PLAN LOCAL D'URBANISME

MÉTROPOLE ROUEN NORMANDIE

MODIFICATION N°2 – PPR 2021
PÔLE DE PROXIMITÉ PLATEAUX-ROBEC

> NOTICE DE PRÉSENTATION ET MOTIFS
DES CHANGEMENTS APPORTÉS

a. Ajout d'un emplacement réservé n°273ER03

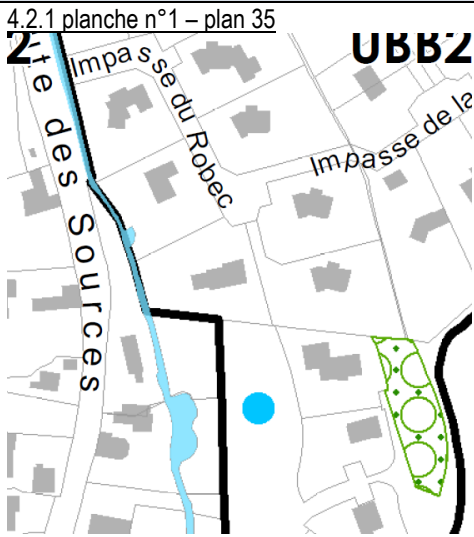
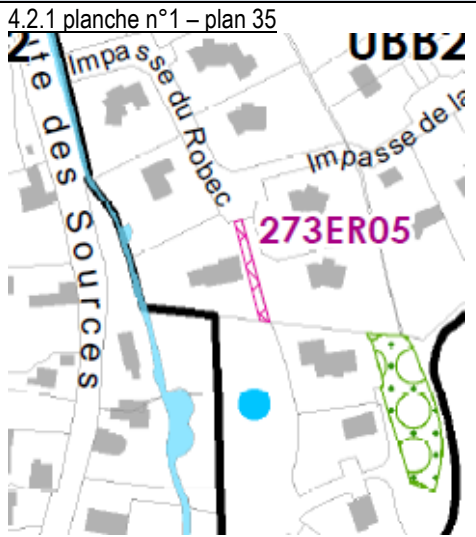
Pièce(s) concernée(s)	Intitulé	Objet de la modification																					
4.2.1 planche n°1 – plan 35 4.2.4.1 liste des emplacements réservés	Ajout d'un emplacement réservé n°273ER03 pour l'aménagement d'une sente piétonne	Ajout de l'emplacement réservé n°273ER03 sur la parcelle AE68 (1.542 m²).																					
Zone(s) et/ou parcelle(s) concernée(s)	Justification de la modification																						
UBB2 / Parcelle AE68	La Métropole Rouen Normandie œuvre à la promotion du territoire par la création de chemins de randonnée. Afin d'assurer la continuité des tracés existants, un nouvel emplacement réservé est défini en limite est de la parcelle AE68. Bénéficiaire : MRN.																						
AVANT MODIFICATION		APRÈS MODIFICATION																					
<p>4.2.1 planche n°1 – plan 35</p>  <p>4.2.4.1 liste des emplacements réservés</p> <table border="1"> <tr> <td>FONTAINE-SOUS-PRÉAUX</td> <td>PLATEAUX ROBEC</td> <td>273ER02</td> <td>Eau/Ass</td> <td>MRN</td> <td>12 813</td> <td>Création d'un bassin de rétention</td> </tr> </table>		FONTAINE-SOUS-PRÉAUX	PLATEAUX ROBEC	273ER02	Eau/Ass	MRN	12 813	Création d'un bassin de rétention	<p>4.2.1 planche n°1 – plan 35</p>  <p>4.2.4.1 liste des emplacements réservés</p> <table border="1"> <tr> <td>FONTAINE-SOUS-PRÉAUX</td> <td>PLATEAUX ROBEC</td> <td>273ER02</td> <td>Eau/Ass</td> <td>MRN</td> <td>12 813</td> <td>Création d'un bassin de rétention</td> </tr> <tr> <td>FONTAINE-SOUS-PRÉAUX</td> <td>PLATEAUX ROBEC</td> <td>273ER05</td> <td>Voie</td> <td>MRN</td> <td>138</td> <td>Création d'un chemin de maillage piétonnier</td> </tr> </table>	FONTAINE-SOUS-PRÉAUX	PLATEAUX ROBEC	273ER02	Eau/Ass	MRN	12 813	Création d'un bassin de rétention	FONTAINE-SOUS-PRÉAUX	PLATEAUX ROBEC	273ER05	Voie	MRN	138	Création d'un chemin de maillage piétonnier

a. Modification de l'OAP n°313A « Les Friés »

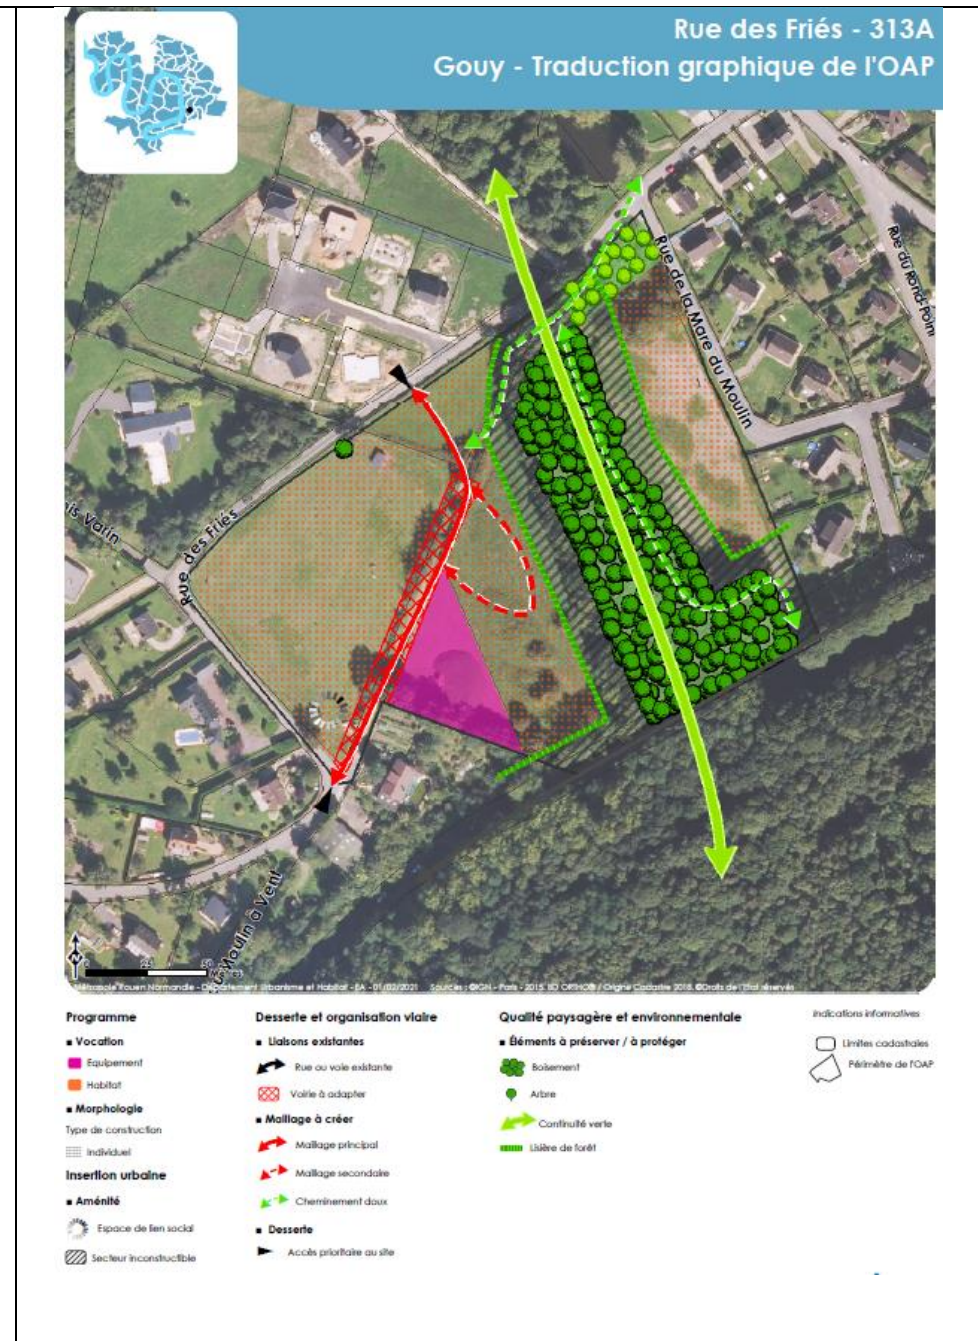
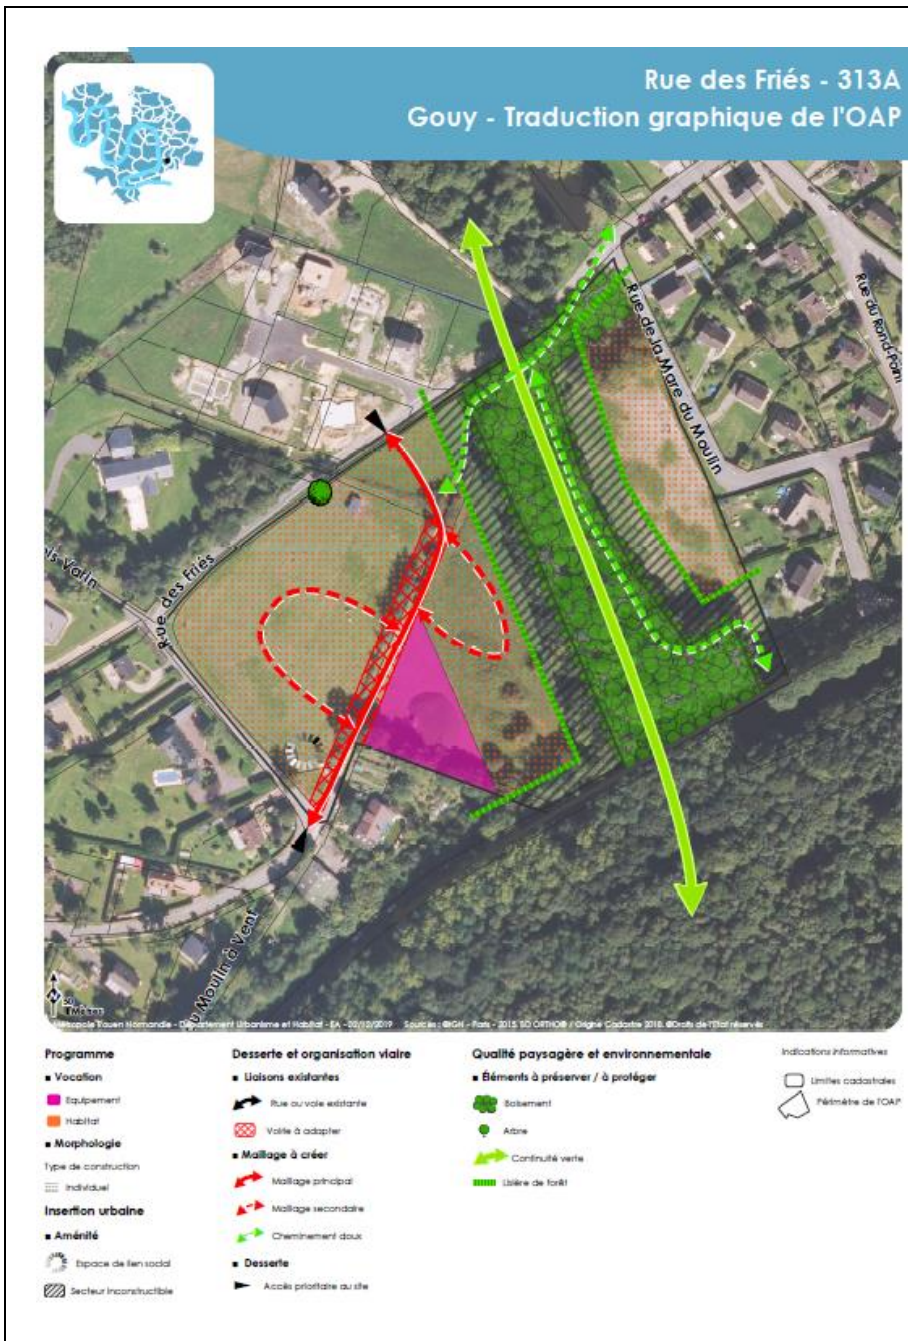
<i>Pièce(s) concernée(s)</i>	<i>Intitulé</i>	<i>Objet de la modification</i>
3.2 OAP Sectorielles – tome 2 – commune de Gouy	Modification des dispositions écrites et graphiques de l'OAP n°313A	Dans le volet graphique : supprimer la voirie secondaire sur le schéma en partie ouest, rectifier le périmètre du bois selon son emprise réelle sur le terrain, garantir la continuité du corridor par l'ajout d'un boisement à planter au carrefour entre la rue des Friés et la rue de la Mare du Moulin. Dans le volet écrit : supprimer le phasage, ajouter ou supprimer les mentions relatives aux sujets modifiés dans le volet graphique.
<i>Nom et numéro de l'OAP</i>	<i>Justification de la modification</i>	
313A « Les Friés »	Du fait de la topographie marquée, de la configuration très contraignante du site (séparé en deux parties, impacté par l'emprise d'un réservoir d'eau potable de grande surface et par la présence de réseaux enterrés) et du périmètre actuel de l'espace boisé et de la nécessaire continuité du corridor écologique, les dispositions initialement prévues par l'OAP sont à adapter. Ces évolutions ne remettent pas en cause le parti d'aménagement global du site et visent à garantir les objectifs de l'OAP.

b. Évolution d'une partie de la zone UBB2 en zone UBA2

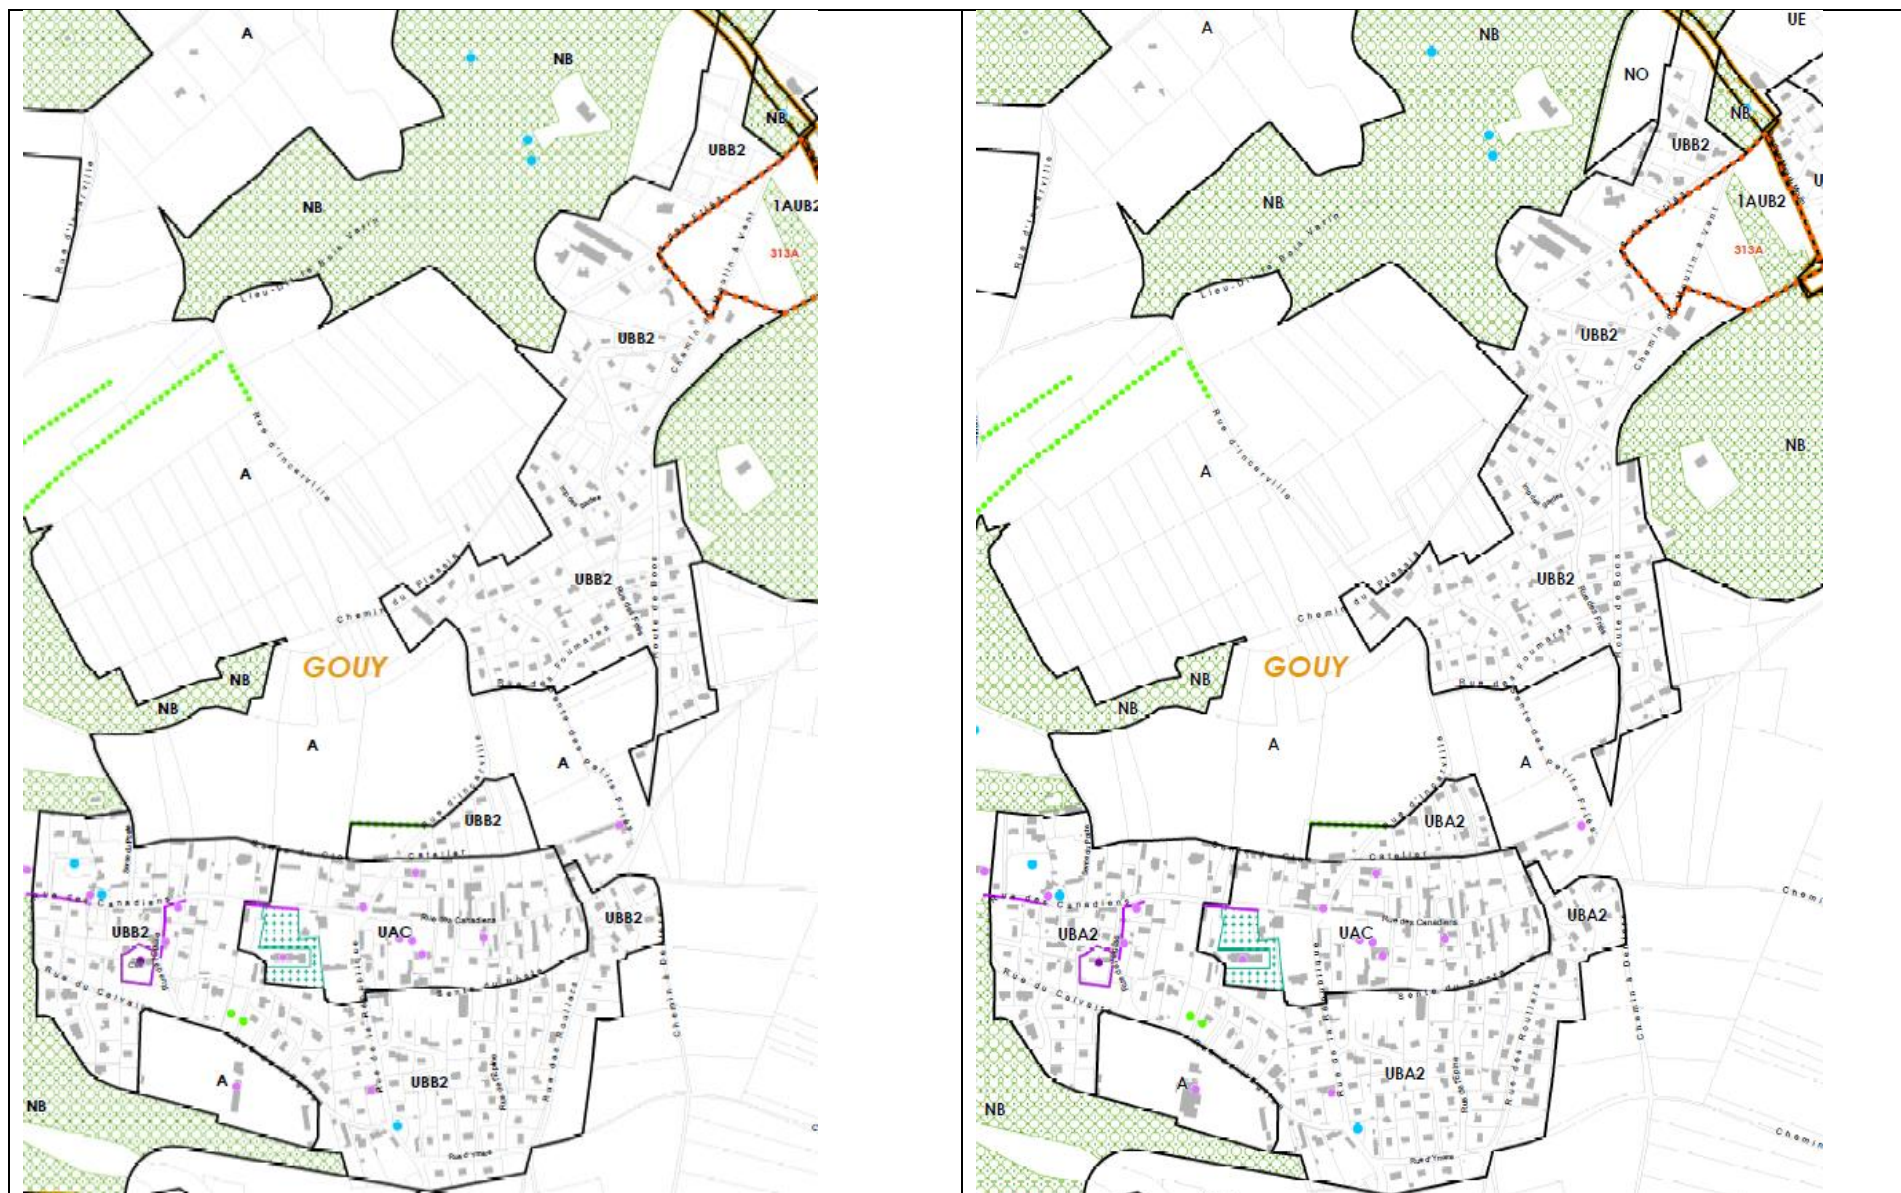
Pièce(s) concernée(s)	Intitulé	Objet de la modification
4.2.1 planche n°1 – plan 59	Évolution d'une partie de la zone UBB2 (autour de la zone UAC) en zone UBA2	Évolution de la zone UBB2 située en centre-bourg, autour de la zone UAC (21 ha) en zone UBA2, afin d'augmenter le coefficient d'emprise au sol (25% en UBB2, 30% en UBA2).
Zone(s) et/ou parcelle(s) concernée(s)	Justification de la modification	
UBB2	Le coefficient d'emprise au sol de 25%, autorisé en zone UBB2, est déjà atteint sur de nombreuses parcelles du centre-bourg de la commune. Afin de permettre leur évolution, il est décidé de reclasser ce secteur en zone UBA2 (zone urbaine mixte à dominante d'habitat individuel dense et moyennement dense localisée en bourgs et villages), laquelle autorise 30% d'emprise au sol.	
AVANT MODIFICATION		APRÈS MODIFICATION

c. Erreur matérielle : reclassement en zone NO d'une parcelle classée en zone NB

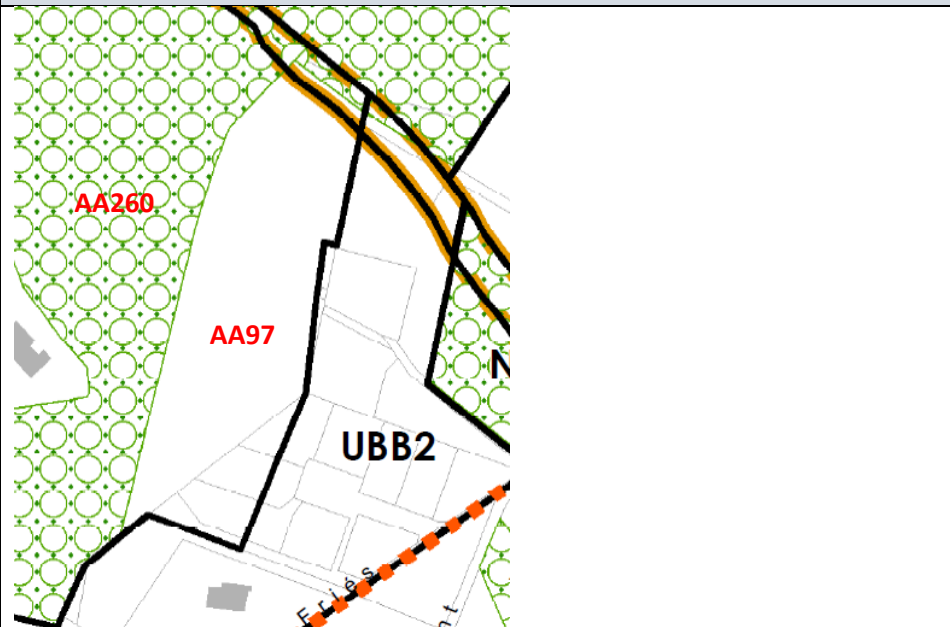
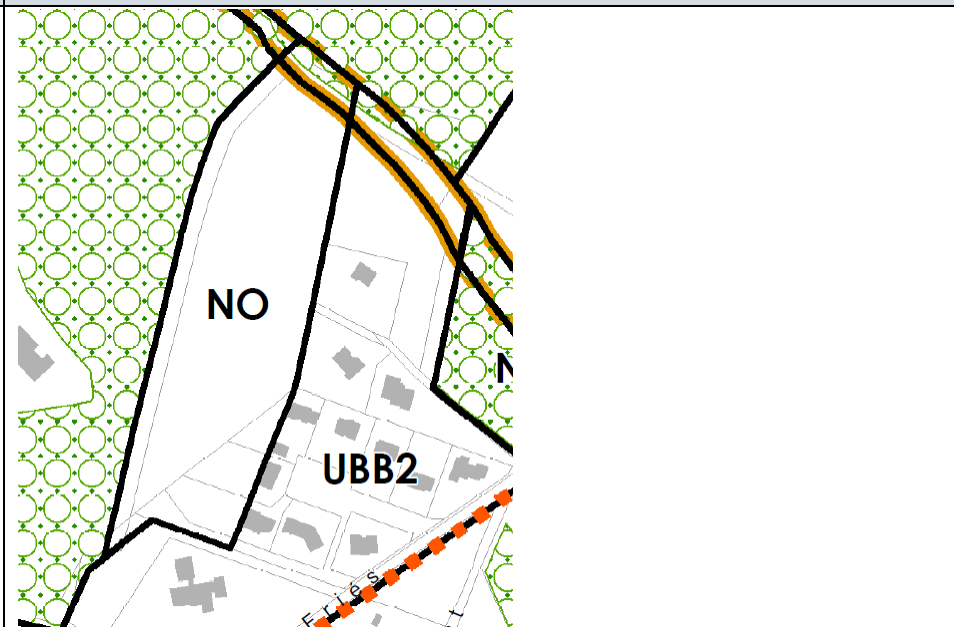
Pièce(s) concernée(s)	Intitulé	Objet de la modification
4.2.1 planche n°1 – plan 59	Erreur matérielle : reclassement en zone NO d'une parcelle classée en zone NB	Reclasser en zone NO (naturelle ouvert) la parcelle AA97 (14.000 m ²) et les parcelles AA82, AA83, AA94 et AA96 (2.295 m ²), actuellement classée en zone NB (naturelle boisée) suite à une erreur matérielle.
Zone(s) et/ou parcelle(s) concernée(s)	Justification de la modification	
Zone NB / Parcelles AA82, AA83, AA94, AA96 et AA97	La parcelle AA97 constitue actuellement un vaste herbage pour moutons ; elle n'est dotée d'aucun boisement mais est pourtant classée en zone NB. À proximité, la parcelle AA260 constitue la limite d'un boisement s'étendant à l'ouest, elle est donc, à ce titre, classée en zone NB et dotée d'une trame de protection EBC. Considérant que la parcelle AA97 n'est pas boisée, il convient de la reclasser en zone NO. Au sud de la parcelle AA97, les fonds de jardins que représentent les parcelles AA83, AA94 et AA96 et la parcelle AA84 correspondant au bassin du lotissement sont actuellement classées en zone NB. Considérant qu'elles ne sont pas boisées, il convient de les reclasser en zone NO.

a. Reclassement en zone UE d'une parcelle classée en UXA

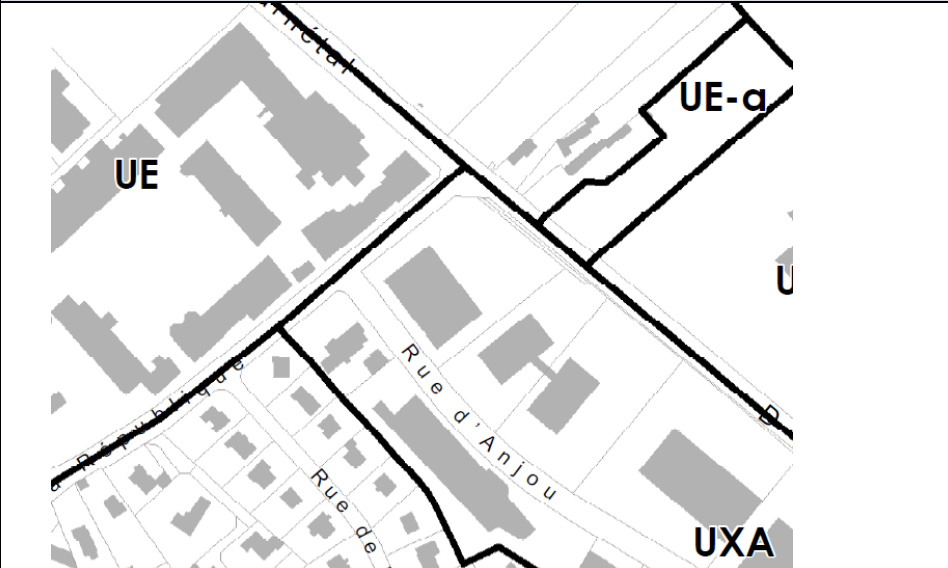
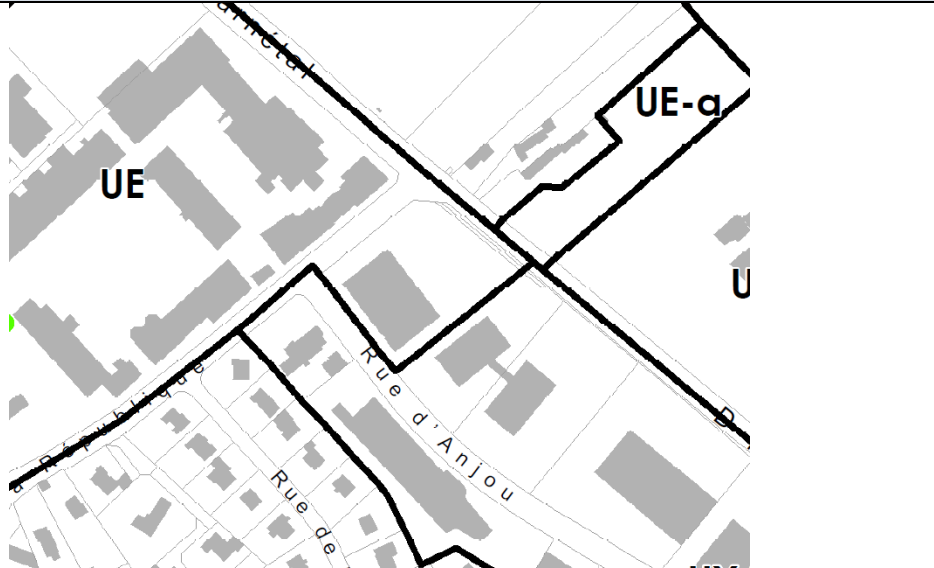
<i>Pièce(s) concernée(s)</i>	<i>Intitulé</i>	<i>Objet de la modification</i>
4.2.1 planche n°1 – plan 49	Reclassement en zone UE d'une parcelle classée en UXA	Évolution du zonage de la parcelle AE477 (5.000 m²) correspondant à l'extension du lycée La Châtaigneraie.
<i>Zone(s) et/ou parcelle(s) concernée(s)</i>	<i>Justification de la modification</i>	
UXA-UE / Parcelle AE477	Les représentants du lycée La Châtaigneraie ont fait l'acquisition de la parcelle AE477 afin d'aménager une extension de l'équipement scolaire : il convient d'harmoniser le zonage du périmètre du lycée, par un classement en UE de cette parcelle, dans un souci de cohérence d'usage.	
<i>AVANT MODIFICATION</i>		<i>APRÈS MODIFICATION</i>

b. Erreur matérielle – patrimoine naturel : déplacement du figuré ponctuel de protection d'un arbre remarquable

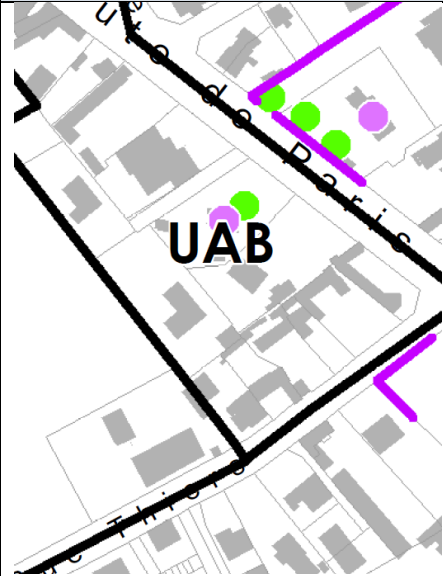
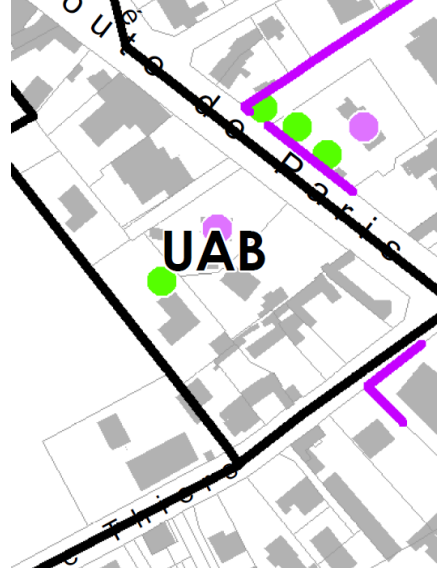
<i>Pièce(s) concernée(s)</i>	<i>Intitulé</i>	<i>Objet de la modification</i>
4.2.1 planche n°1 – plan 49	Erreur matérielle : mauvais positionnement du figuré ponctuel de protection d'un arbre remarquable.	Un arbre remarquable a été mal positionné (sur la parcelle AM39) et doit être déplacé (vers la parcelle AM47).
<i>Zone(s) et/ou parcelle(s) concernée(s)</i>	<i>Justification de la modification</i>	
UAB / Parcelle AM47	Il convient de supprimer le figuré de protection d'un arbre remarquable situé sur la parcelle AM39 et de le faire apparaître sur la parcelle AM47.	
<i>AVANT MODIFICATION</i>		<i>APRÈS MODIFICATION</i>

a. Patrimoine naturel : ajout d'une trame de protection « parc / cœur d'îlot / coulée verte »

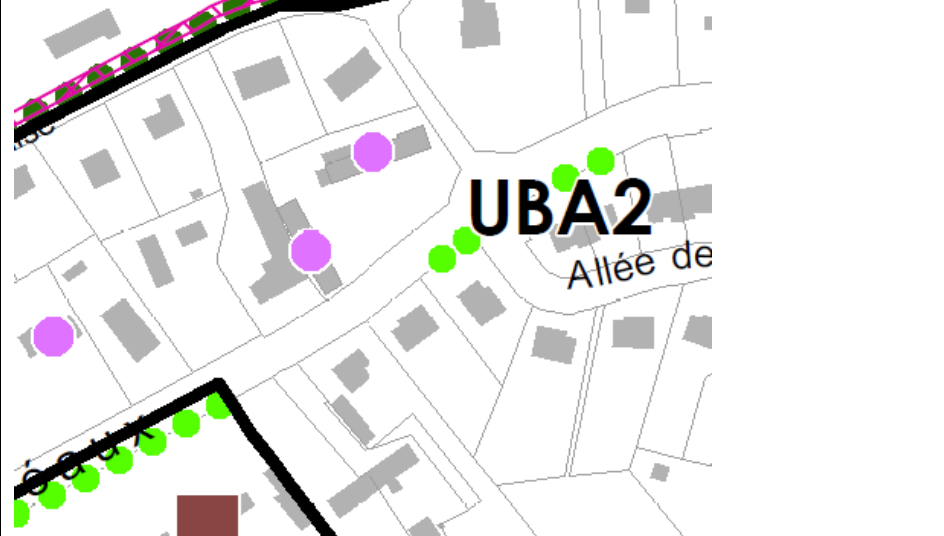
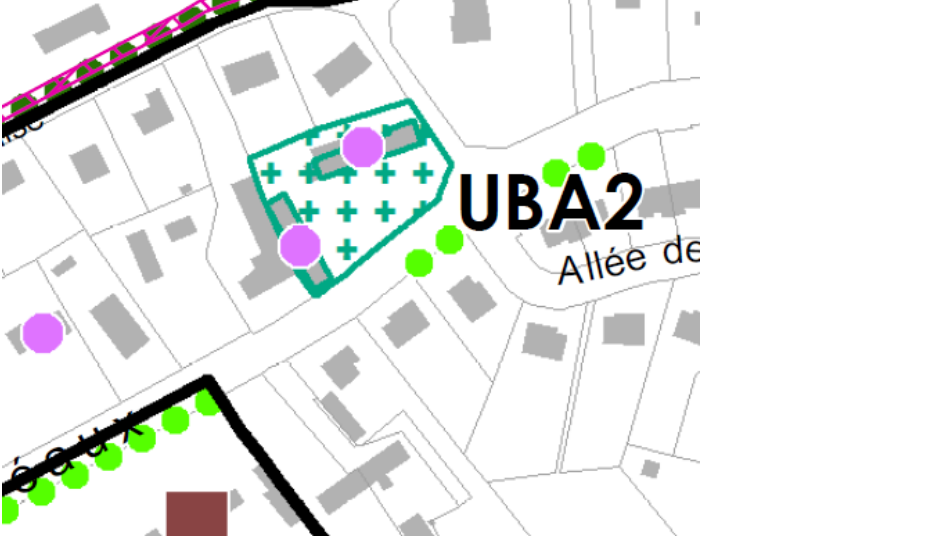
<i>Pièce(s) concernée(s)</i>	<i>Intitulé</i>	<i>Objet de la modification</i>
4.2.1 planche n°1 – plan 36	Ajout d'une protection « parc / cœur d'îlot / coulée verte »	Protéger les abords paysagers de l'ancien corps de ferme (2 bâtiments) situé route de Préaux, protégé au titre du patrimoine bâti (~ 1.400 m²).
<i>Zone(s) et/ou parcelle(s) concernée(s)</i>	<i>Justification de la modification</i>	
UBA2 / Parcelle A901	Les constructions de cet ancien corps de ferme ont été identifiés pour être protégées (fiche n°7) mais il convient d'assurer la préservation de l'ensemble du site et notamment de ses abords paysagers, dont l'intérêt est renforcé par la localisation dans un carrefour.	
<i>AVANT MODIFICATION</i>		<i>APRÈS MODIFICATION</i>
